监理工程师通知单

工程名称：定边县公布井光伏园区 P2 区 110KV 升压站建设工程

编号：GBJGF-B1-012

关于 P2 区综合楼施工质量事宜

问题照片：

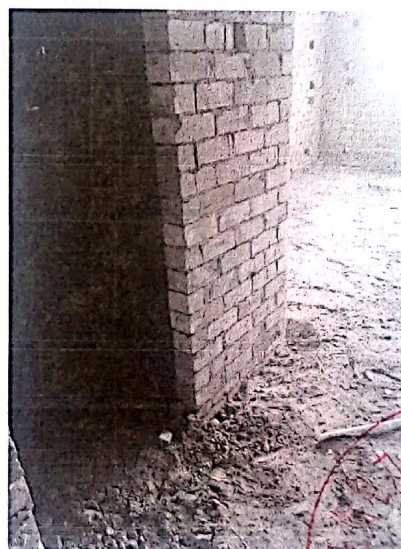
1、综合楼卫生间墙体砌筑，未按图纸要求浇筑 200mm 高与墙同宽导墙，存在渗水隐患。

2、综合楼屋面保温板已进场，但材料规格型号不符合图纸设计及规范要求，存在严重的质量及安全隐患。

- 1、综合楼卫生间砌体墙下做 200mm 高与墙体同宽导墙已按照施工规范要求施工完成。
- 2、综合楼屋面保温材料按照施工图设计要求进行施工, 不符合设计要求材料已清出施工现场。

经复查以对以上问题进行了整改
